GEMEINDE HELDENSTEIN

BEBAUUNGSPLAN

**WEIDENBACH - KEHRHAMER
FELD**

1. ÄNDERUNGSFASSUNG

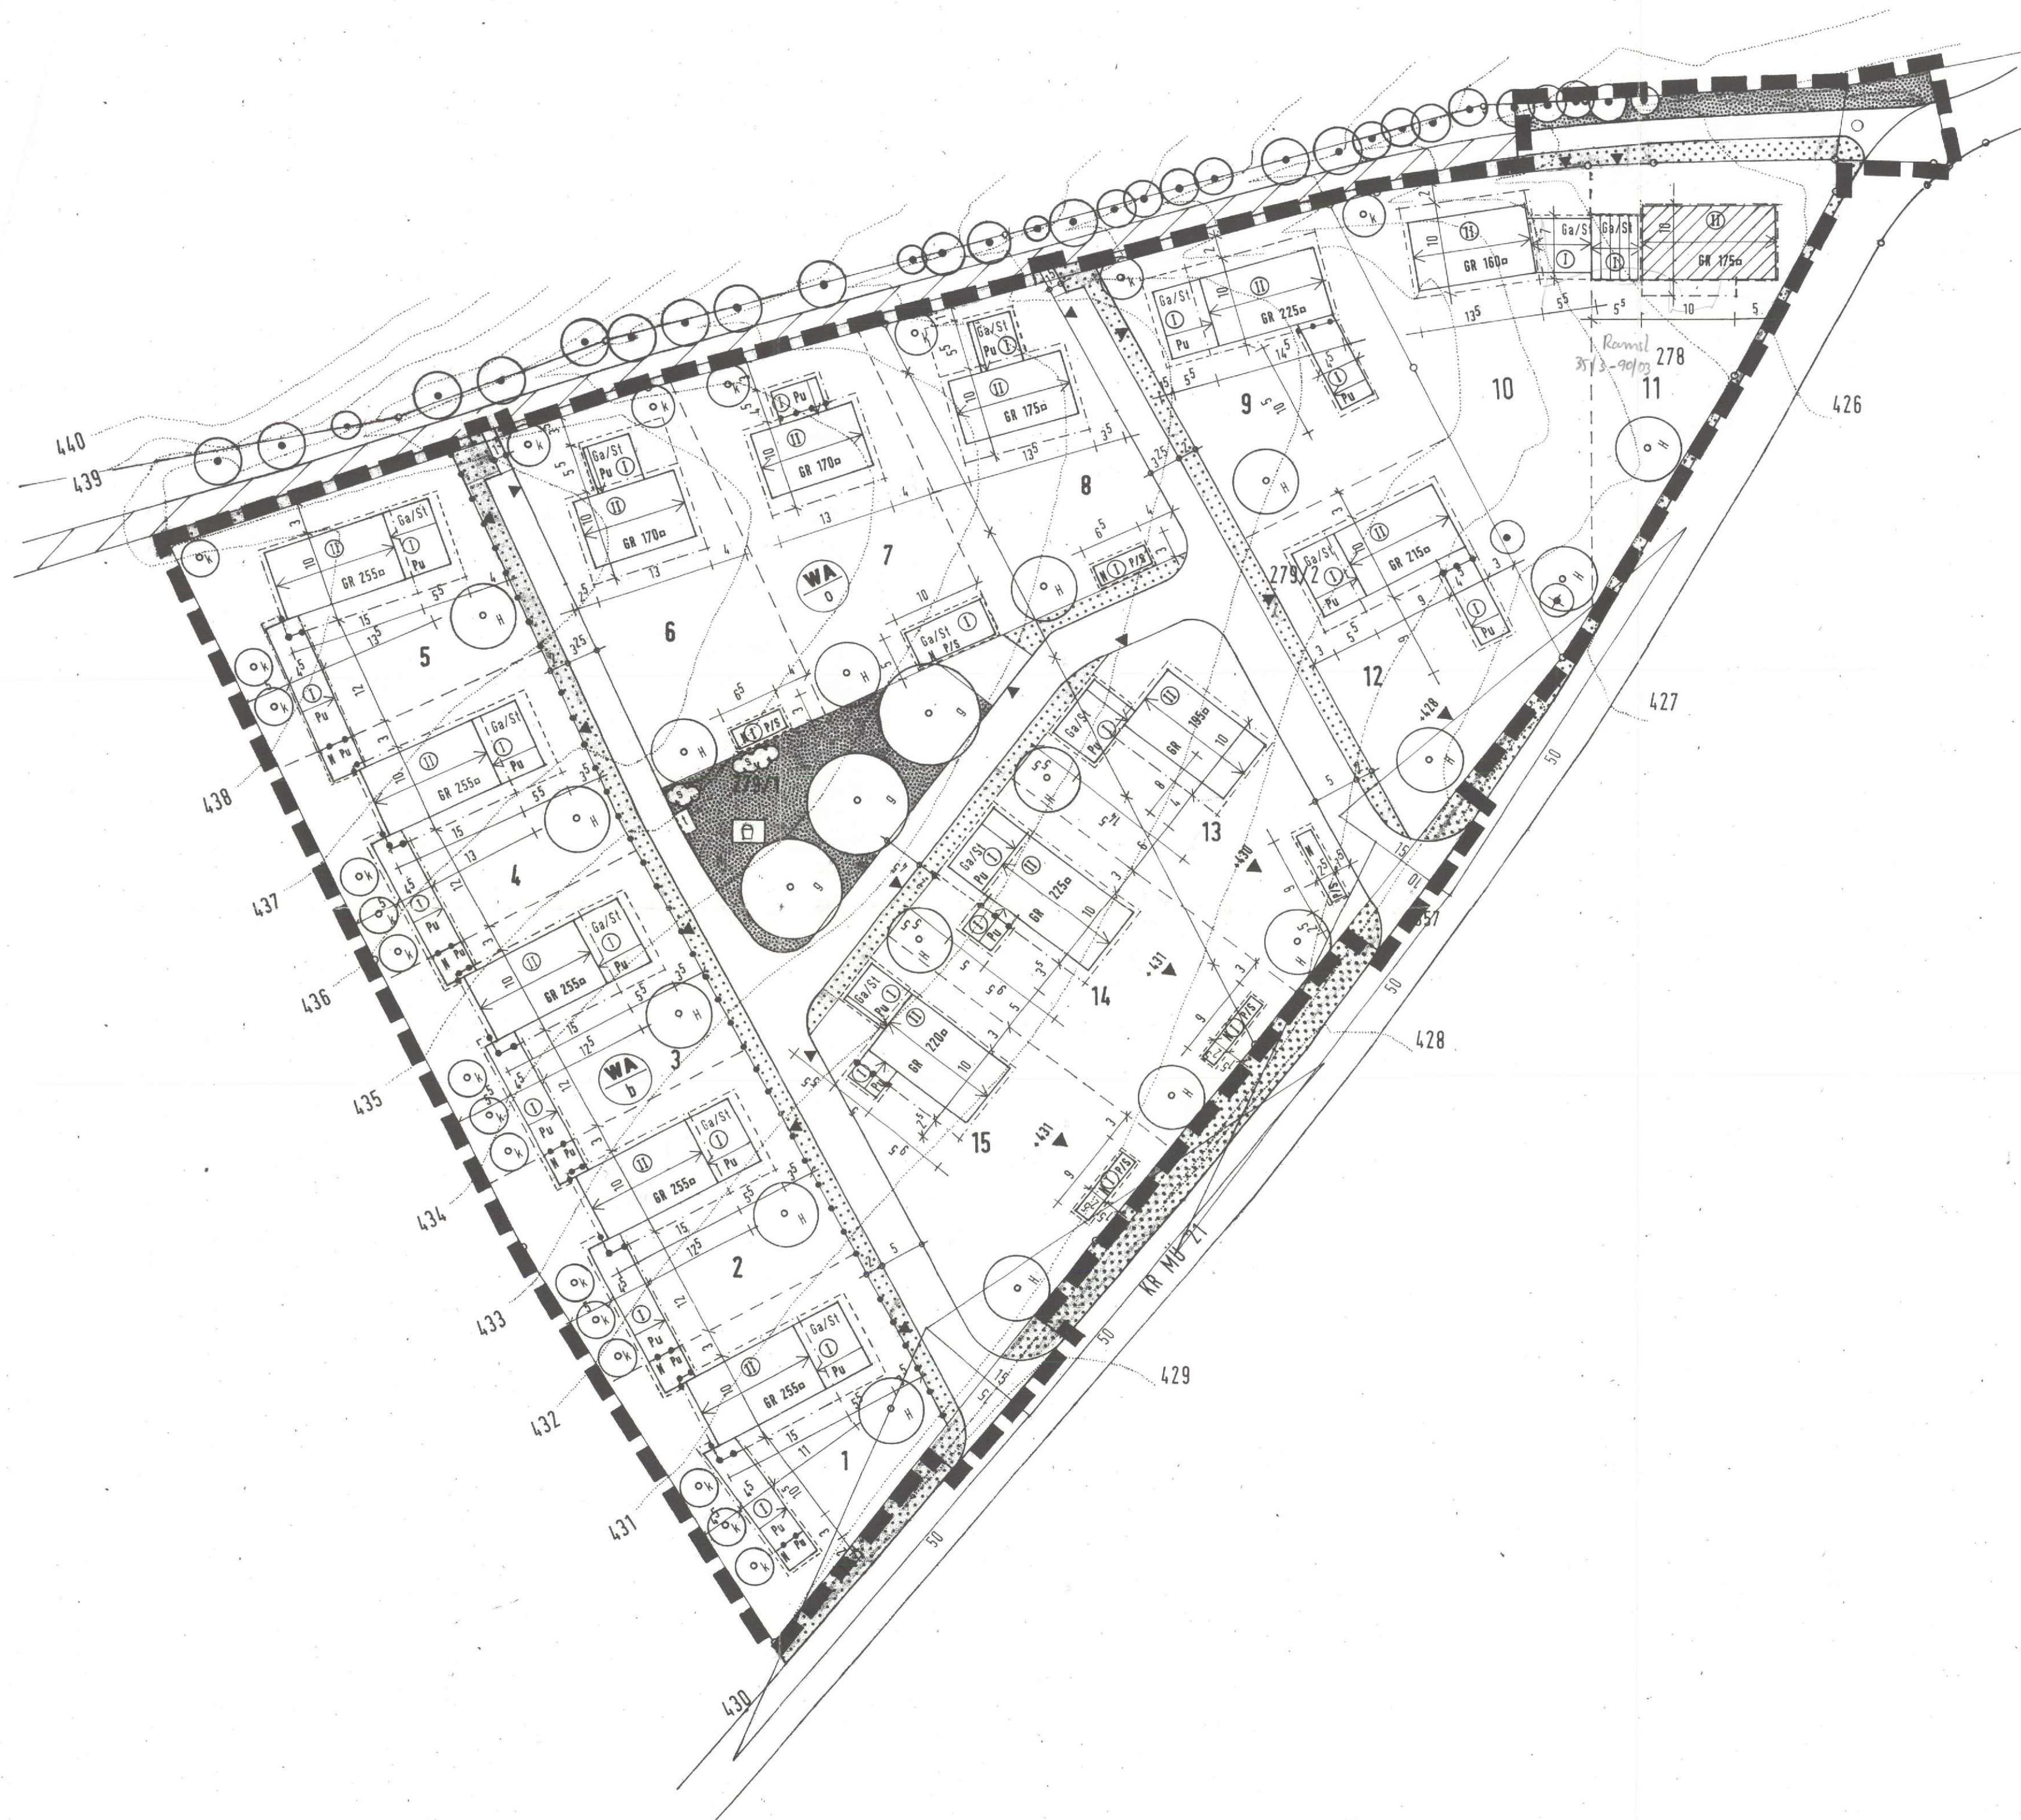
Die vorliegende Änderung des Bebauungsplanes ist dabei beschränkt auf die Festsetzung einer vergrößerten Hausbreite von 10 m für alle Wohngebäude, sowohl in der Plandarstellung als auch in den textlichen Festsetzungen.

Bezugnehmend auf diese Ausgangshöhe ist die **maximale Wandhöhe** mit **5,6 m** und **maximale Firsthöhe** der Gebäude mit **7,8 m** bei einer maximalen Gebäudebreite von **10,0 m** festgelegt. Die Dachneigung ergibt sich zwangsläufig und ist deshalb nicht festgelegt.

Änderung (vorher 7,0 m)
